Objet : Enquête publique sur la demande de renouvellement d'exploitation et d'extension de la carrière COLAS-COZZI sur la commune de Braux et Saint Benoît .

Jeudi 13 Février 2020

COUPE VERTICALE

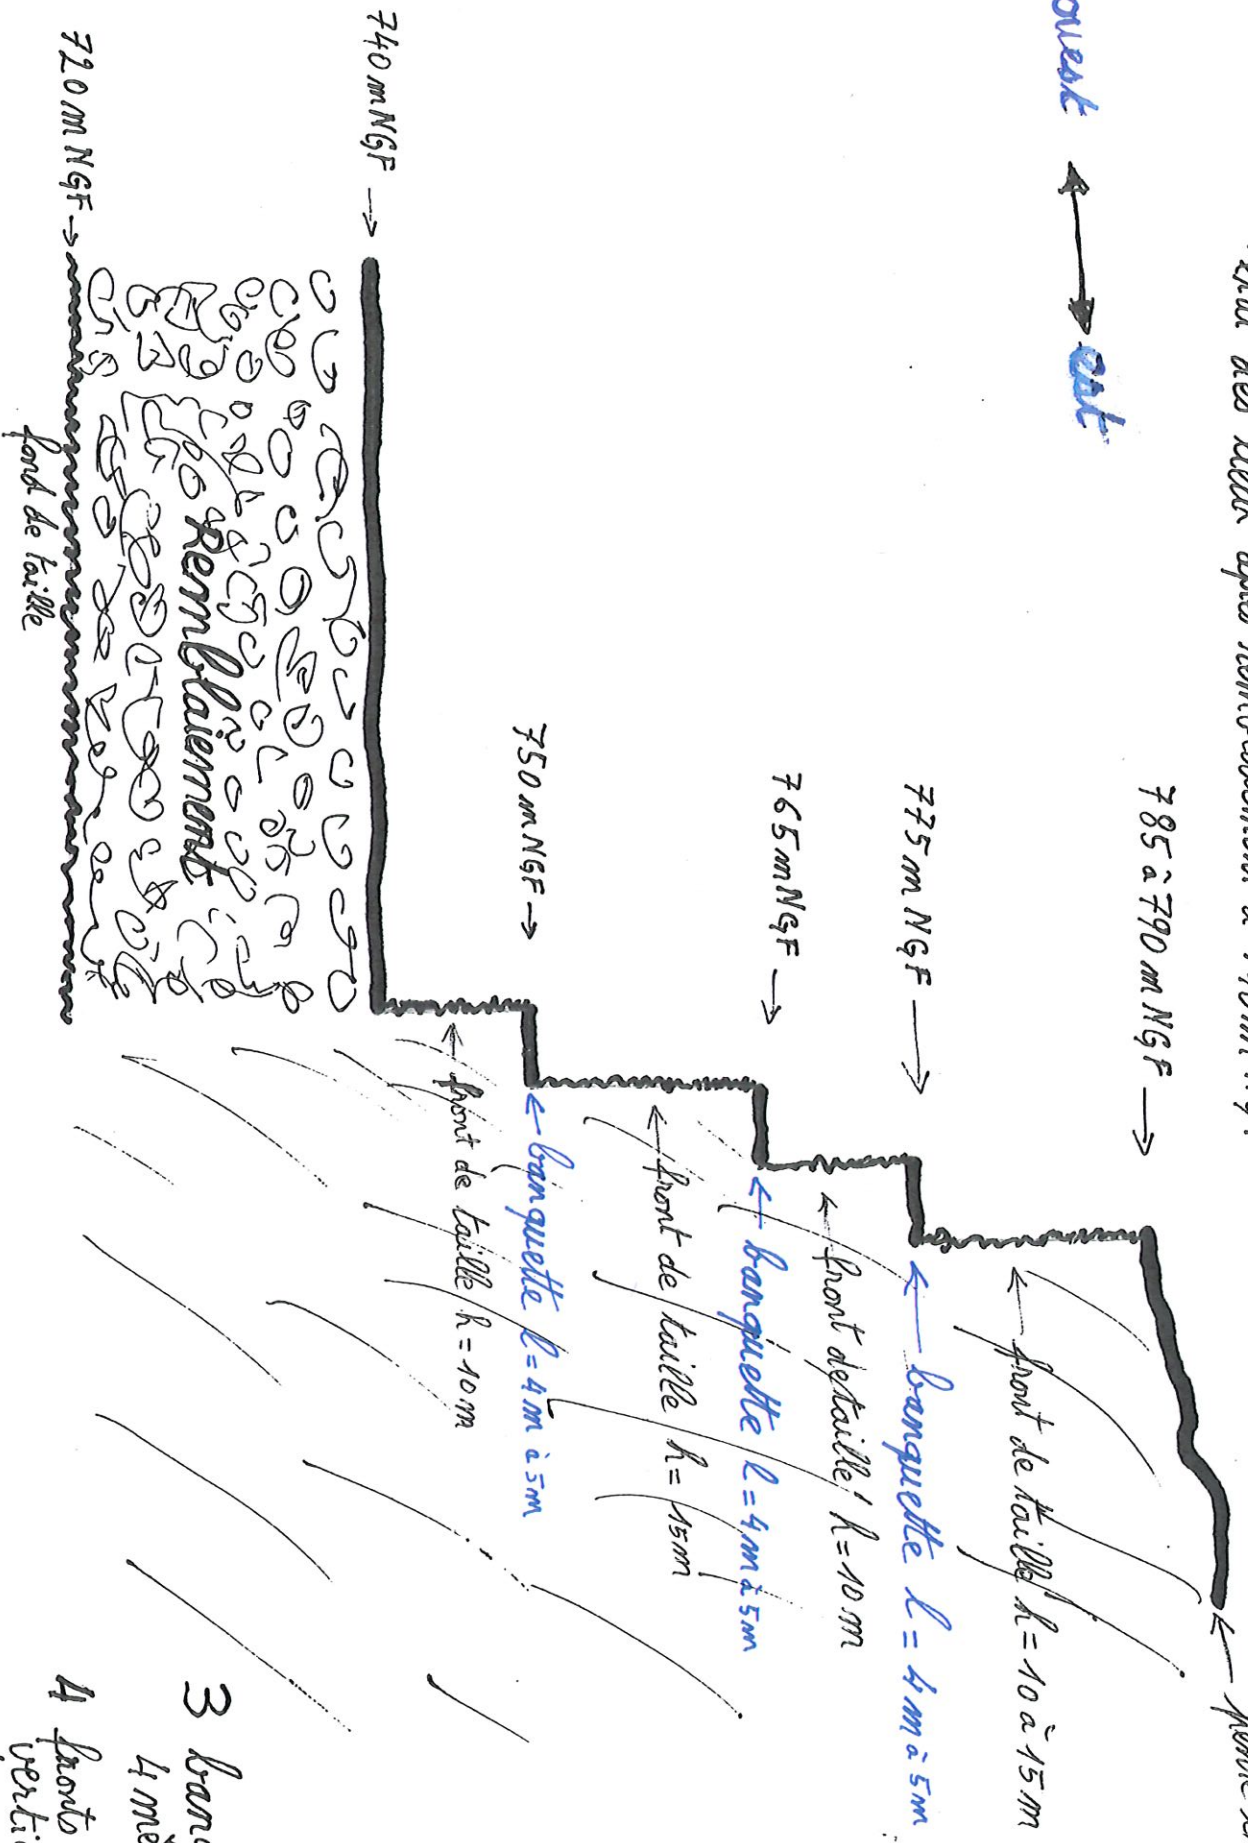
J'ai ainsi reproduit sur un plan (ci joint) une coupe verticale ouest-est de la carrière , en me basant sur les données relevées dans la page « État des lieux après remblaiement à 740 NGF » , que l'on trouve en dernière page de l'annexe 4 .

Cette coupe verticale donne un aperçu des bords de l'excavation , tels qu'ils seront restitués au propriétaire du terrain .

Il est aisé de se rendre compte qu'il va y avoir un à-pic de 50 mètres de haut , ponctué de trois petits paliers de 4 mètres de large .

Cette zone sera extrêmement dangereuse, et d'accès aisée car elle est située à 30m du RD110 .

Quelles sont les mesures efficaces ,envisagées pour sécuriser les accès et abords de cette future falaise créée par l'homme ?

Qui prendra en charge les frais de sécurisation ?

Ne faudrait il pas remettre en question la hauteur des fronts de taille et la largeur des banquettes ?

(un à-pic de 50 mètres de haut) (2/2)

- 3 banquettes de 4 mètres de large
- 4 fronts de taille verticaux variant de 10 à 15 mètres de haut
